株式会社ケイシン
バルブ営業部

ADF 2－1 5～2 5 R販売終了および後継品のお知らせ

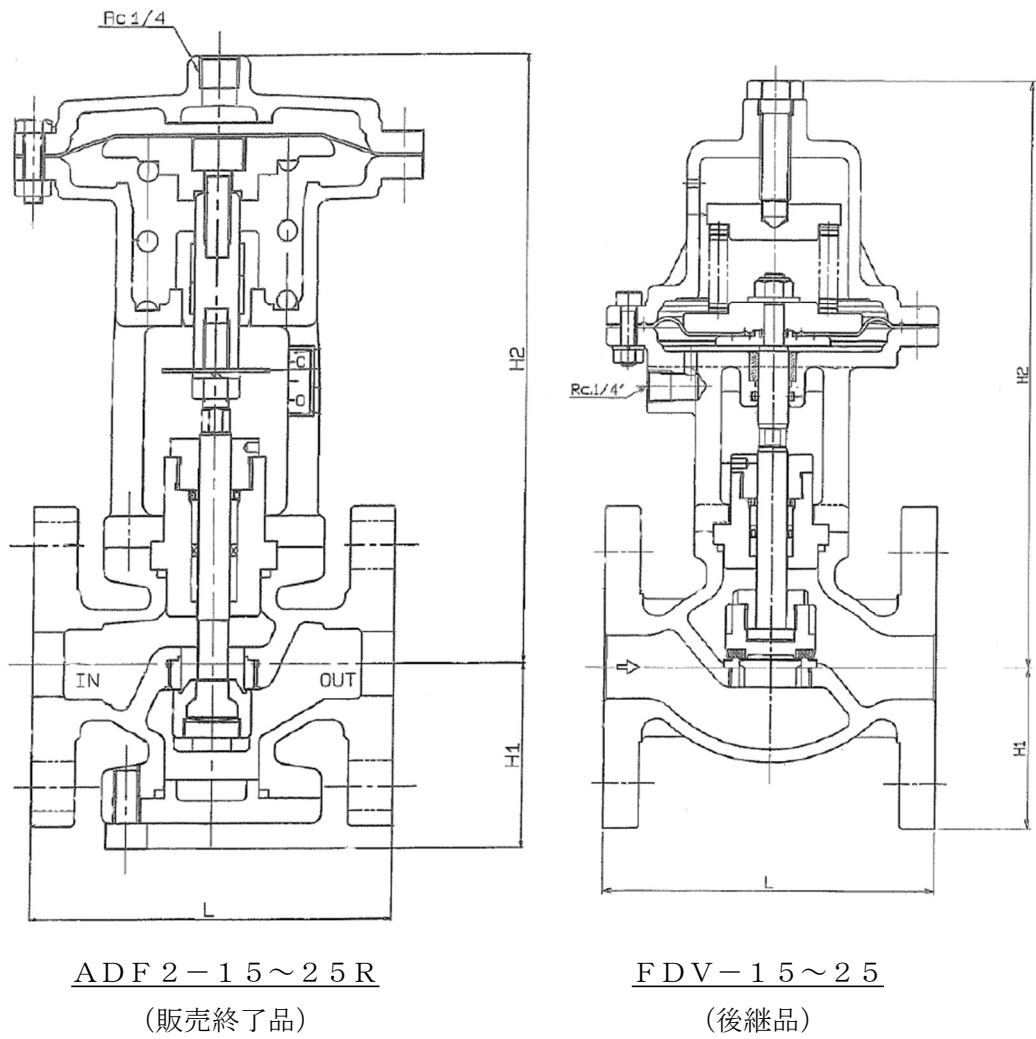
このため、誠に不本意ではございますがADF 2－1 5～2 5 Rの生産を終了させていただき
後継品としてシート性を向上させたFDV－1 5～2 5へ切り替えることとなりました。

4. ADF 2-15~25RとFDV-15~25の相違点

型式	口径	L	H1	H2	シート材質	エア供給口	Cv 値
ADF2-15R	15A	110	60	195	メタルシート	アクチュエータ上部 (Rc1/4)	4
ADF2-20R	20A	115	60	195			6
ADF2-25R	25A	130	65	195			9
FDV-15	15A	110	47.5	228	テフロン シート	アクチュエータ下部 の IN 側 (Rc1/4)	6
FDV-20	20A	115	50	228			10
FDV-25	25A	130	62.5	228			12

ADF 2シリーズとFDVシリーズのダイヤフラムなど部品には互換性はありません。
